BIJLAGE

PROJECTBEOORDELINGEN

2.5 B5 WP Dongeradeel

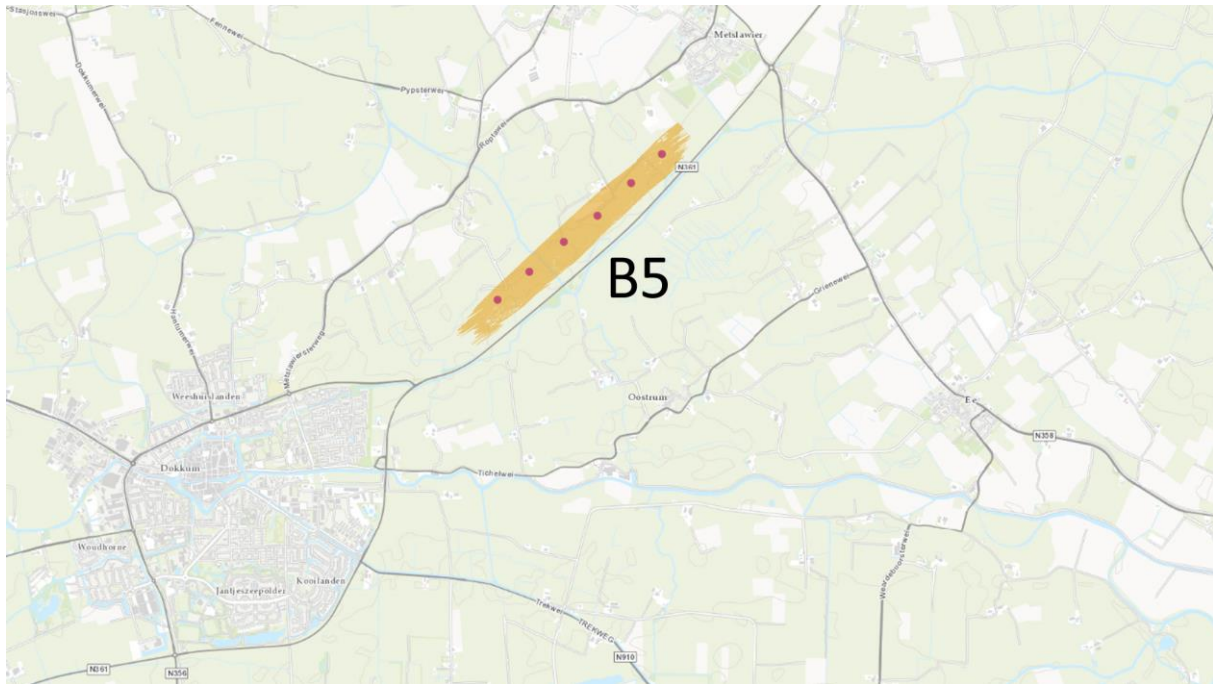
Locatie. Het plan ligt in een weidevogelkansgebied. Mogelijke negatieve effecten voor weidevogels hangen mede af de locaties van te saneren turbines. Er is weinig kans op negatieve effecten op Natura 2000 gebieden en het gebied heeft geen bijzondere archeologische of cultuurhistorische waarden. Het plan heeft invloed op het open landschap, maar het plan saneert veel bestaande turbines .

Draagvlak. Er bevinden zich meerdere woningen binnen 500 meter en een deel van Metslawier en Wetsens ligt binnen één kilometer. Er is kans op hinder voor omwonenden. Qua compensatie scoort het plan slecht, qua participatie goed. In de TNS NIPO enquête zijn er ongeveer evenveel voorstanders als tegenstanders. In de regiobijeenkomsten was er sprake van veel weerstand, met name vanwege de wijze waarop er was gecommuniceerd met de omgeving.

Advies. De CvA waardeert dit plan met een “B”. Het heeft potentie, maar voordat het in uitvoering kan worden genomen moet de communicatie met de omgeving worden verbeterd en moet er gewerkt worden aan afspraken met omwonenden over het beperken van hinder, over compensatie en het versterken van draagvlak. De effecten op weidevogels moeten nader worden onderzocht.

2.6 B6 WP Froonacker

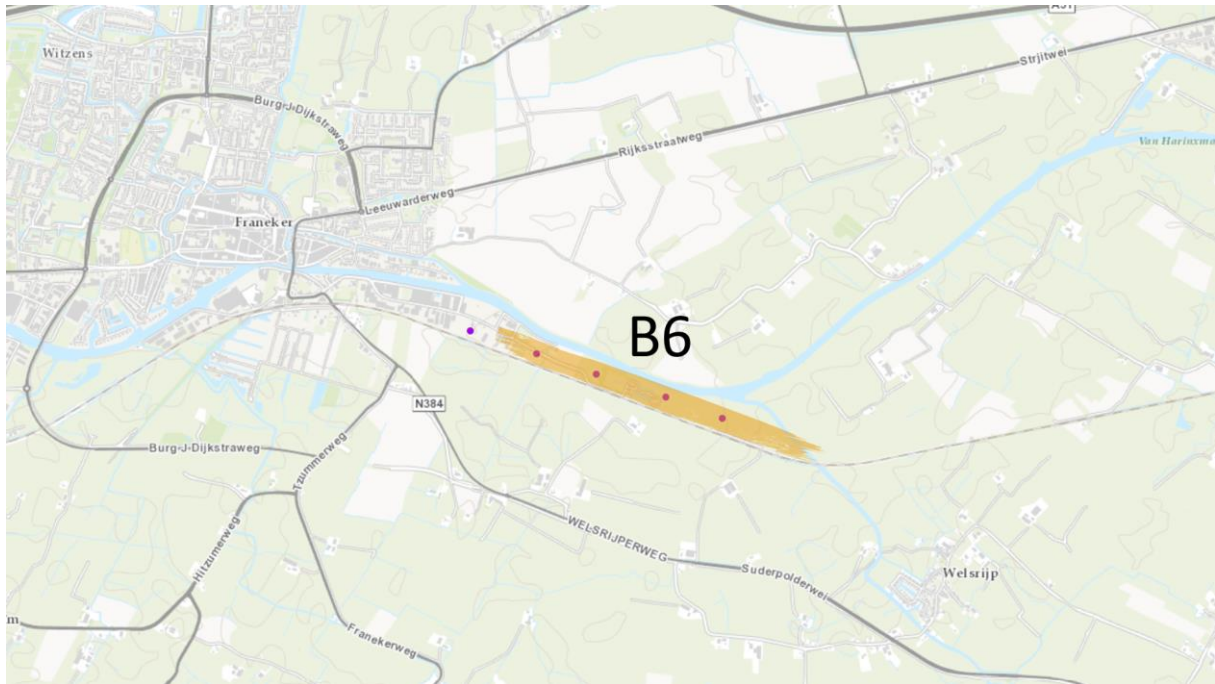
Locatie. Enkele turbines staan in een weidevogelkansgebied. Er liggen geen Natura 2000 gebieden in de buurt. Het plangebied heeft geen bijzondere cultuurhistorische of archeologische waarden. Tussen het windpark en de aangrenzende woonwijk ligt een industrieterrein.

Draagvlak. Door de nabijheid van Franeker liggen er veel woningen in de nabijheid van het windpark, vooral van de meest westelijke turbine. Er is kans op hinder voor omwonenden. Het plan scoort redelijk goed qua compensatie en participatie. In de TNS NIPO enquête zijn er aanzienlijk meer tegenstanders dan voorstanders. De regiobijeenkomsten bevestigen dit beeld. Het plan omvat twee dorpsmolens waarvoor wel brede steun is.

Advies. De CvA waardeert dit plan met een "B". Het heeft potentie, maar voordat het in uitvoering kan worden genomen moet er gewerkt worden aan het beperken van hinder voor omwonenden - de CvA denkt aan het weglaten van de meest westelijke turbine - en het versterken van draagvlak. De effecten op weidevogels moeten nader worden onderzocht.

2.7 B7 WP SWED

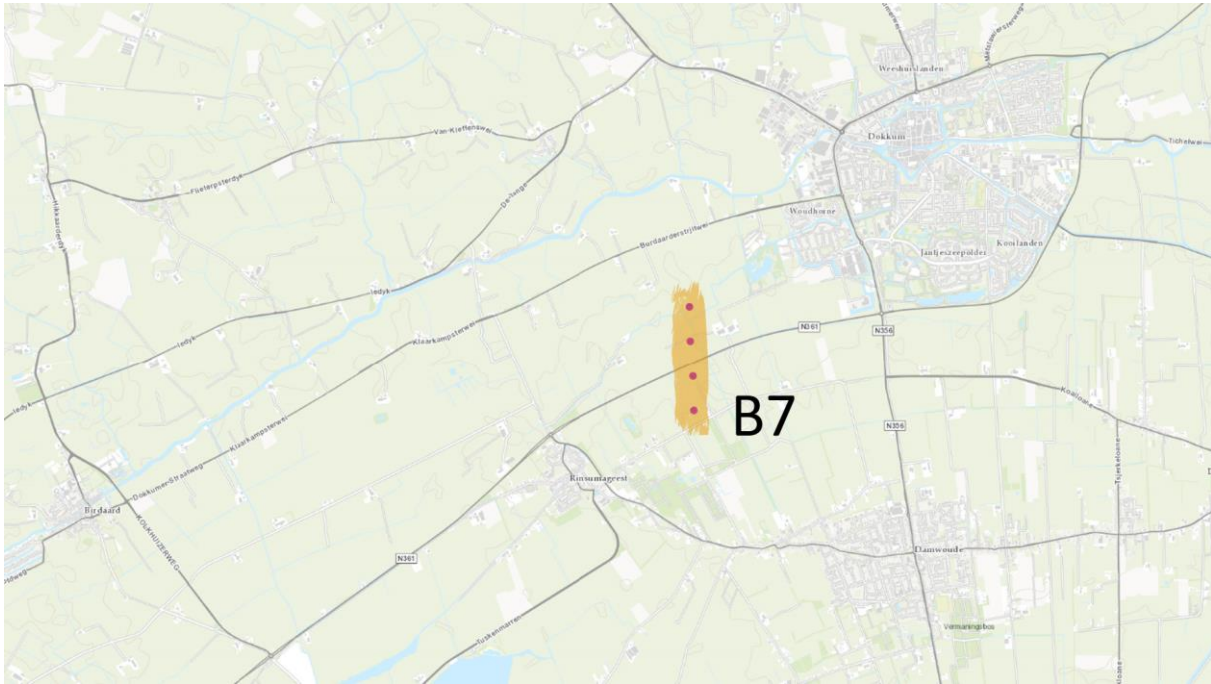
Locatie. De helft van het plan ligt op een weidevogelkansgebied en er is enige kans op negatieve effecten, maar dit is mede afhankelijk van de locaties van te saneren turbines. Er is weinig kans op negatieve effecten op Natura 2000 gebieden. Het gebied heeft geen bijzondere cultuurhistorische of landschappelijke waarden. Sanering vindt plaats in het en buiten het gebied, maar kan beter.

Draagvlak. Er staan weinig huizen binnen één kilometer. Rinsumageest, Damwoude en een deel van Dokkum liggen binnen 3 kilometer. Qua compensatie scoort het plan slecht, qua participatie goed. In de TNS NIPO enquête zijn er evenveel voorstanders als tegenstanders. In de regiobijeenkomst ging het meer over de effecten van windparken in het algemeen dan over het plan zelf. Uit andere reacties blijkt dat er klachten zijn over de communicatie en zorgen over landschap, gezondheid en geluidsoverlast.

Advies. De CvA waardeert dit plan met een “B”. Het heeft potentie, maar voordat het in uitvoering kan worden genomen moet de communicatie met de omgeving worden verbeterd en moet er gewerkt worden aan afspraken met omwonenden over compensatie, het beperken van hinder voor omwonenden en het versterken van draagvlak. De effecten op weidevogels moeten nader worden onderzocht. De landschappelijke inpassing dient eveneens nader bekeken te worden.

2.8 B8 WP Tzummarum-Ried

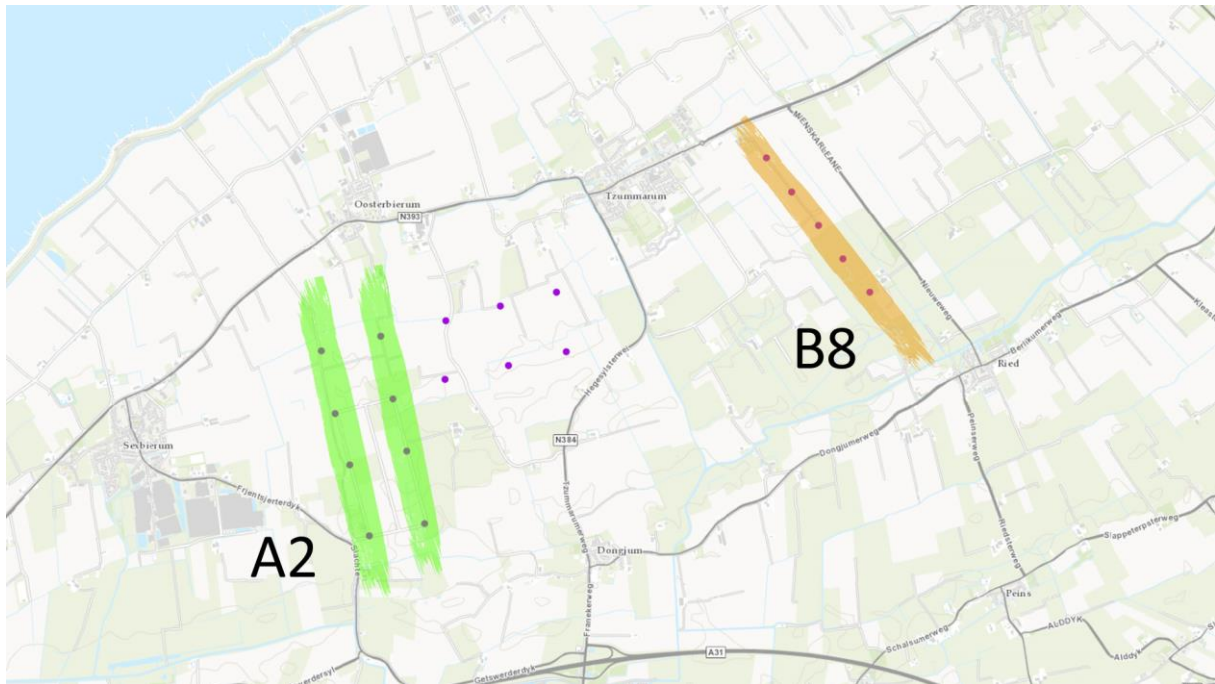
Locatie. Het gebied is niet van belang voor weidevogels. Vanwege de afstand is er weinig kans op negatieve effecten op Natura 2000 gebieden. Er zijn geen cultuur-historische en archeologische waarden. Het plan heeft grote impact op het open landschap, maar dit moet worden afgezet tegen het effect van sanering van bestaande turbines in hetzelfde gebied. Er worden tussen de vijf en elf turbines gesaneerd.

Draagvlak Een deel van Tzummarum ligt binnen één kilometer van de meest nabije turbines. Er is kans op hinder voor omwonenden. Op de aspecten compensatie en participatie scoort het plan matig. In de TNS NIPO enquête zijn er ongeveer evenveel voorstanders als tegenstanders. In de regiobijeenkomsten was er sprake van veel weerstand, vooral omdat met vreesde ingesloten te raken tussen twee parken (Met A2 WP De Bjirmen aan de andere kant)

Advies. De CvA waardeert dit plan met een "B" . Het heeft potentie, maar voordat het in uitvoering kan worden genomen moet er duidelijkheid zijn over de uitwerking van het plan A2 WP De Bjirmen. Dit laatste plan is met een "A" gewaardeerd en heeft de voorkeur van de CvA.

Als A2 WP De Bjirmen meer afstand houdt tot Tzummarum, kan uitvoering van B8 WP Tzummarum-Ried overwogen worden op voorwaarde dat beide plannen tezamen aanvaardbaar zijn vanuit leefomgeving, landschap en natuur. In totaal moeten beide plannen beperkt blijven tot circa 12 turbines.

2.10 B10 Wynpark Beabuorren

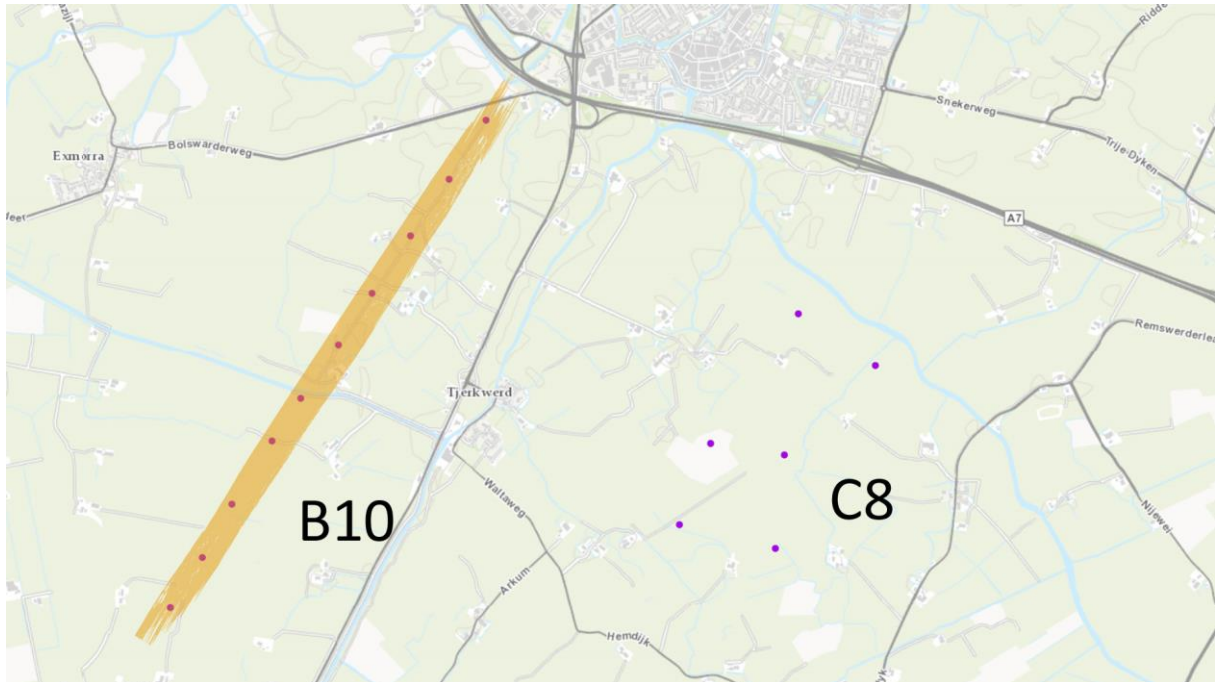
Locatie. Het plan ligt in een weidevogelkansgebied en er is kans op negatieve effecten, zij het dat die er nu reeds zijn vanwege het bestaande windpark. Er is weinig kans op negatieve effecten voor Natura 2000 gebieden. Er is een kleine kans op archeologische waarden. Het plan saneert alleen de eigen, bestaande turbines.

Draagvlak. Tjerkwerd ligt op ongeveer één kilometer afstand. Er is kans op hinder voor omwonenden, zij het dat dit nu al het geval is vanwege het bestaande windpark. Qua compensatie en participatie scoort het plan zeer goed voor omwonenden binnen de geluidscontouren en slecht voor omwonenden daarbuiten. In de TNS NIPO zijn er veel meer tegenstanders dan voorstanders. Ook uit de regiobijeenkomsten en uit andere bronnen (o.a. emails en petities) blijkt dat er sprake is van veel weerstand. Voor een deel richt dat verzet zich op het plan zelf – voor een ander deel hangt het samen met de vrees ingesloten te raken tussen dit plan en C8 Wjukslach Blauhûs-Wolsum.

Advies. De CvA waardeert dit plan met een “B”. Het heeft potentie, maar voordat het in uitvoering kan worden genomen moet er gewerkt worden aan betere afspraken met omwonenden over compensatie en participatie, het beperken van hinder en het versterken van draagvlak. De effecten op weidevogels moeten nader worden onderzocht.

De CvA meent dat twee opties nader onderzocht moeten worden: (a) het enkel bijplaatsen van extra turbines in zuidelijke richting mits deze uiterlijk vergelijkbaar zijn met de bestaande; of (b) het enkel vervangen van de bestaande turbines door grotere. In beide gevallen zal er sprake moeten zijn van het saneren van bestaande turbines elders in de omgeving.

2.12 B12 Heerenveen Omrin – Kanaal

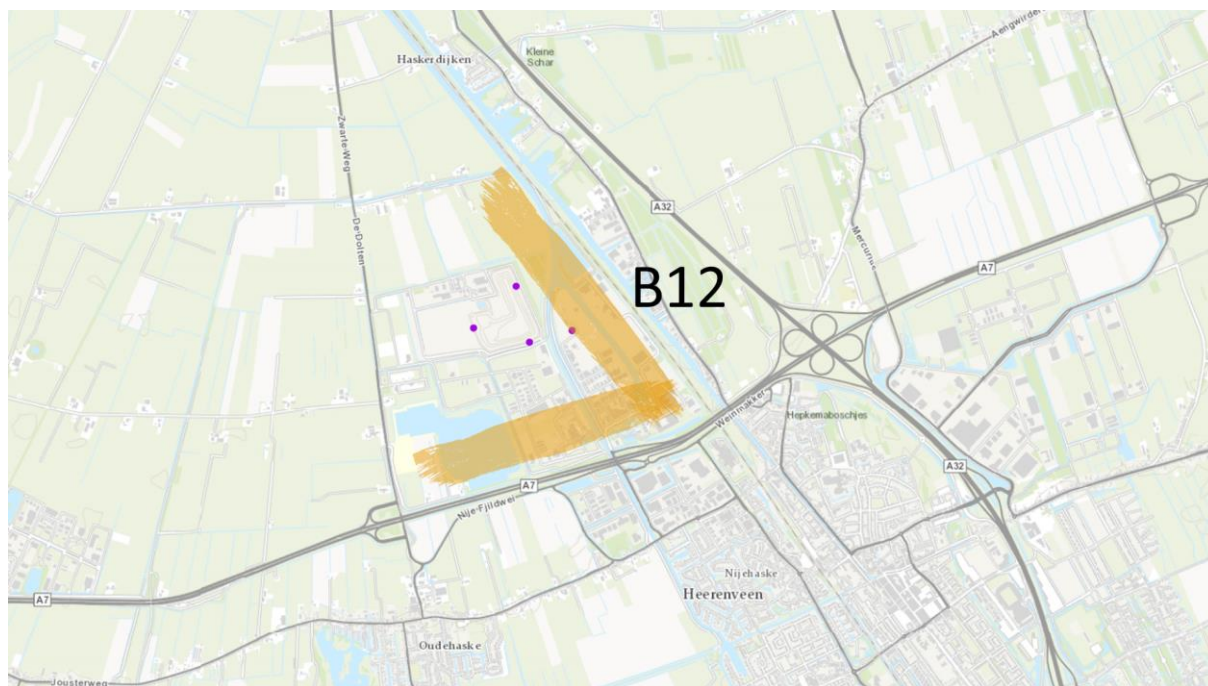
Locatie. Het plangebied is niet van belang voor weidevogels en er is geen kans op negatieve effecten op Natura 2000 gebieden. Er zijn geen archeologische en cultuurhistorische waarden. Het plan is gelegen op een industrieterrein, in de nabijheid van een voormalig vuilstort. Het plan saneert één turbine binnen het plangebied.

Draagvlak. Binnen een straal van 500 bevindt zich een gering aantal woningen. Er zijn meer woningen binnen één kilometer en dan kan er sprake zijn van enige hinder voor omwonenden. Het plan scoort matig op de aspecten compensatie en participatie. In de TNS NIPO enquête zijn er meer tegenstanders dan voorstanders. In de regiobijeenkomsten was er sprake van weerstand vooral vanwege zorgen over de verwachte visuele hinder. Dit blijkt eveneens uit een lokale enquête.

Advies. De CvA waardeert dit plan met een “B”. Het heeft potentie in het bijzonder vanwege de locatie op een industrieterrein. Voordat het in uitvoering kan worden genomen moet er gewerkt worden aan afspraken met omwonenden over compensatie en participatie, het beperken van hinder voor omwonenden en het versterken van draagvlak. De landschappelijke inpassing dient eveneens nader onderzocht te worden, mede met het oog op het wegnemen van weerstand.

2.13 B13 WP Krom-Haskerdijken

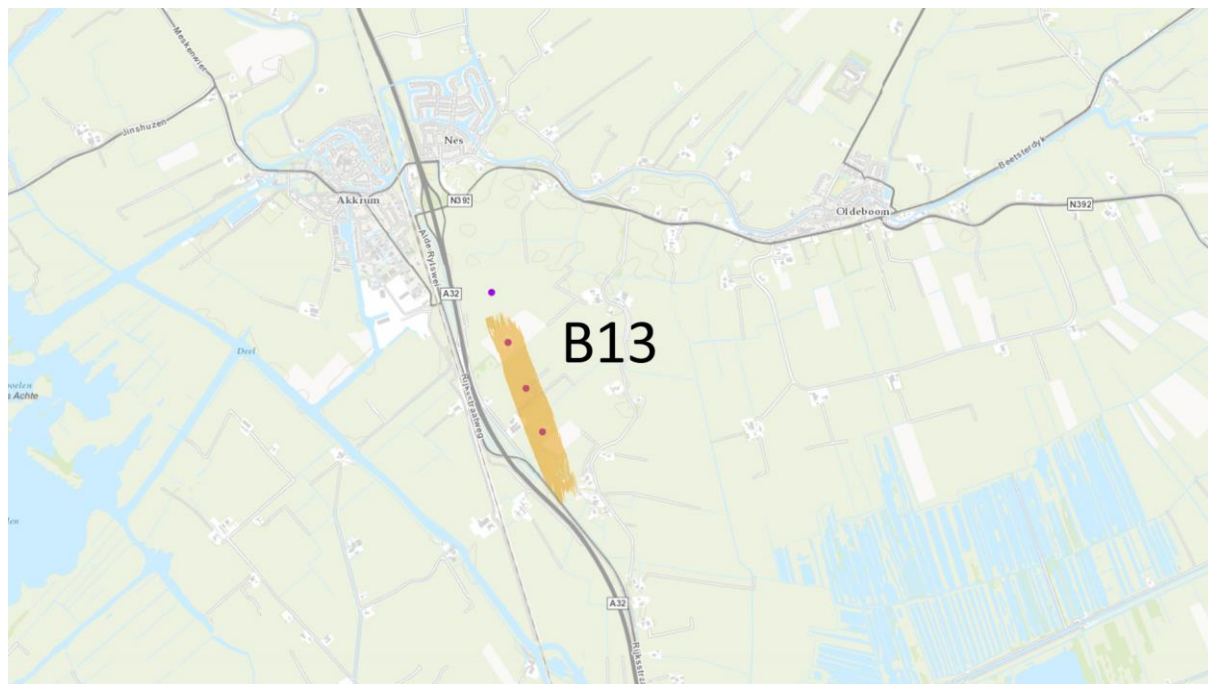
Locatie. Het plan ligt tussen twee weidevogelkansgebieden, maar de kans op negatieve effecten is gering. Er is een beperkte kans op negatieve effecten op Natura 2000 gebieden. Er is landschappelijke samenhang met de snelweg. Er zijn geen belangrijke cultuurhistorische en archeologische waarden.

Draagvlak. Er liggen vrij veel woningen in de nabijheid van het plan. Dit vooral vanwege de meest noordelijke turbine die vlak bij Akkrum ligt. Er is kans op hinder voor omwonenden. Het plan scoort matig op de aspecten compensatie en participatie. In de TNS NIPO zijn er evenveel voorstanders als tegenstanders. In de regiobijeenkomsten was er sprake van breed verzet en dit werd bevestigd door andere bronnen (emails en lokale enquêtes).

Advies. De CvA waardeert dit plan met een "B". Het heeft potentie, maar voordat het in uitvoering kan worden genomen moet er gewerkt worden aan het versterken van draagvlak, aan betere afspraken met omwonenden over compensatie en participatie en aan het verminderen van de kans op hinder. Met het oog op het laatste kan overwogen worden de meest noordelijke turbine te laten vervallen.

3.2 C2 Windmolencluster Kollumerland

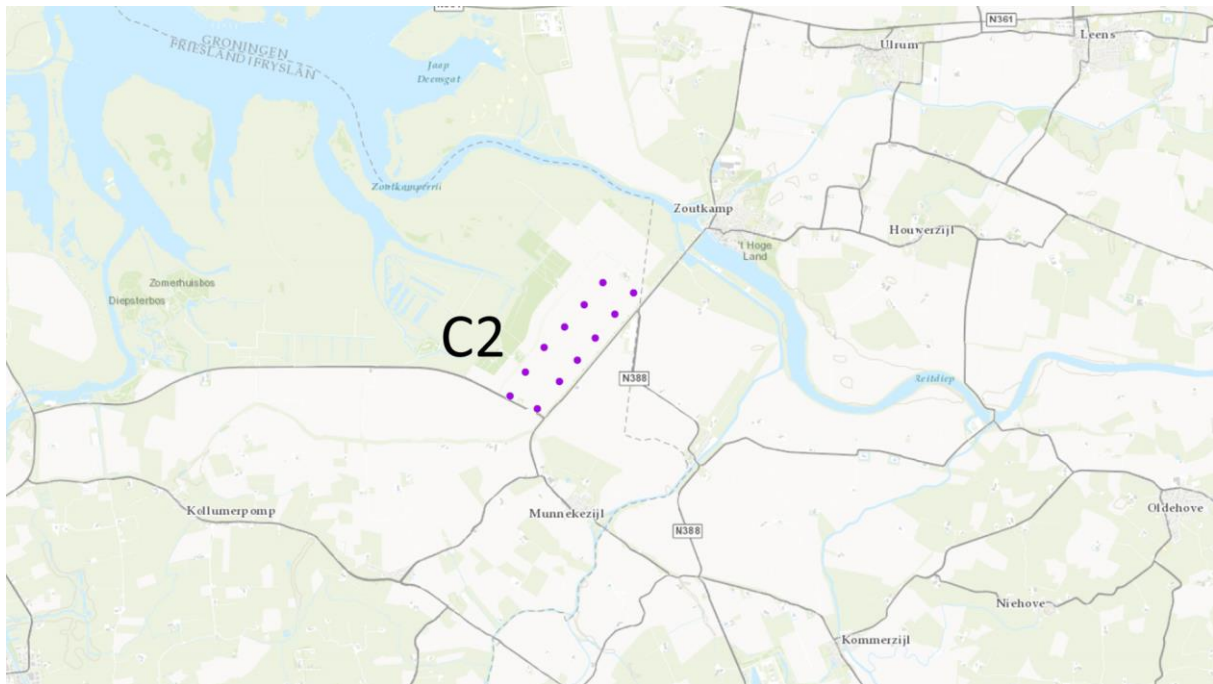
Locatie. Het plan ligt nabij het Natura 2000 gebied Lauwersmeer en er is een aanzienlijke kans op negatieve effecten. Het ligt niet in een weidevogelkansgebied. De lijnopstelling heeft geen duidelijke relatie met het landschap. Er is sprake van een open en relatief onaangetaast landschap. Er zijn geen/weinig cultuurhistorische en archeologische waarden. Er worden vijf turbines in de omgeving gesaneerd.

Draagvlak. Het aantal woningen in de omgeving is zeer klein en er is weinig kans op hinder voor omwonenden. Op de aspecten compensatie en participatie scoort het plan onvoldoende. In de TNS NIPO enquête was dit het plan met de meeste tegenstanders ten opzichte van het aantal voorstanders. Ook uit de regiobijeenkomsten en uit andere bronnen (emails en petitie) valt af te leiden dat er zeer veel verzet is tegen dit plan. De Provincie Groningen is bezorgd over dit plan nabij de provinciegrens.

Advies. De CvA waardeert dit plan met een "C" en adviseert het niet in uitvoering te nemen. Redenen daarvoor zijn: de negatieve effecten op een Natura 2000 gebied; de tekortschieten op het punt van compensatie en participatie; en het brede verzet tegen het plan.
